Vår referanse 2021/46385-2
Dato 29.09.2021

Alver kommune
Postboks 4
5906 FREKHAUG**Uttale - Søknad om dispensasjon frå byggegrense - endra plassering av garasje - gnr 215 bnr 34 - Eidsnes ytre - Alver kommune**

Utsnitt frå situasjonskart; grøn linje skal vise opphavleg godkjent garasje, og gul firkant syner omsøkt garasje med endra plassering.

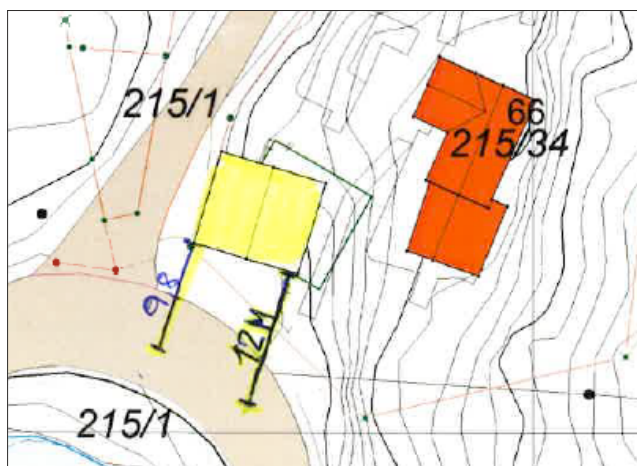
Alver kommune ber om ei avklaring frå oss om det er naudsynt å søke dispensasjon frå byggegrense på nytt. Vi meiner det må søkast om ny dispensasjon frå byggegrense då tiltaket har fått ein anna plassering enn det som var gjeve løyve for, og er i tillegg bygga nærare vegmidte.

Vestland fylkeskommune ber om å få tilsendt ny søknad om dispensasjon frå fylkesveg for bygging av garasjen. Det må leggjast ved situasjonskart og grunngjeving for den nye plasseringa av garasje.
